Добавление 43: Правила № 44

Пересмотр 2 – Исправление 2

Исправление 2 к пересмотру 2 Правил, содержащееся в уведомлении депозитария
С.N.268.2009.TREATIES-2 от 30 апреля 2009 года
Дата вступления в силу: 10 марта 2009 года

ЕДИНООБРАЗНЫЕ ПРЕДПИСАНИЯ, КАСАЮЩИЕСЯ ОФИЦИАЛЬНОГО УТВЕРЖДЕНИЯ УДЕРЖИВАЮЩИХ УСТРОЙСТВ ДЛЯ ДЕТЕЙ, НАХОДЯЩИХСЯ В МЕХАНИЧЕСКИХ ТРАНСПОРТНЫХ СРЕДСТВАХ ("ДЕТСКАЯ УДЕРЖИВАЮЩАЯ СИСТЕМА")

Рисунок 1

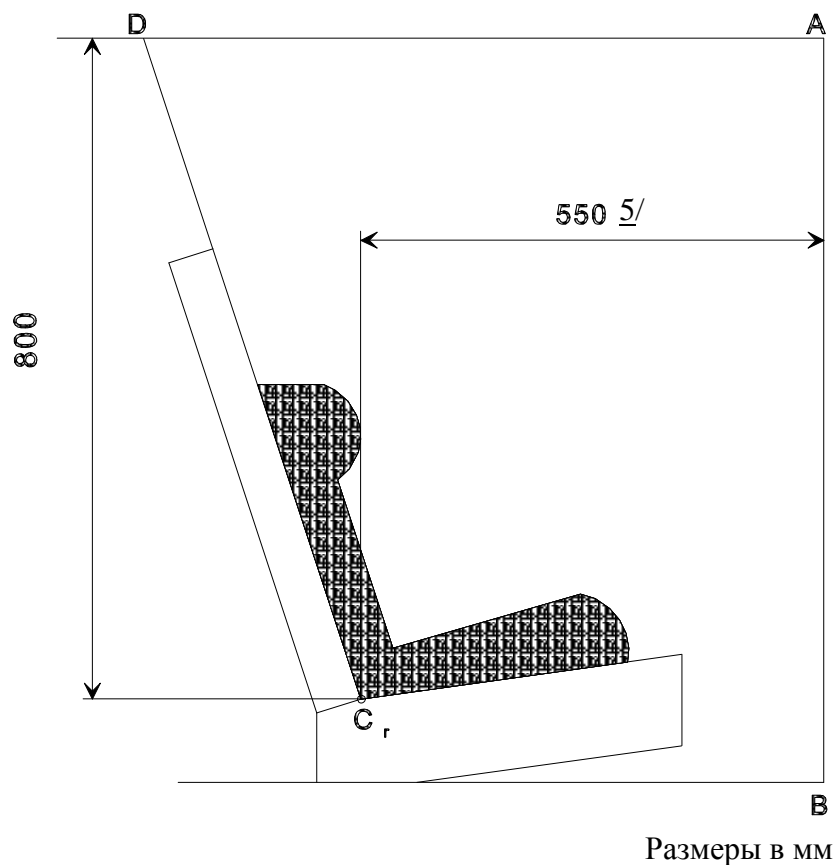
Пункт 7.1.4.4.1.1, рисунок 1, включить ссылку на сноску 5/ к габариту 550 и включить следующий текст соответствующей сноски 5/:

5/ Для целей испытания, указанного в пункте 7.1.4.1.10.1.1, данный габарит должен составлять 500 мм".
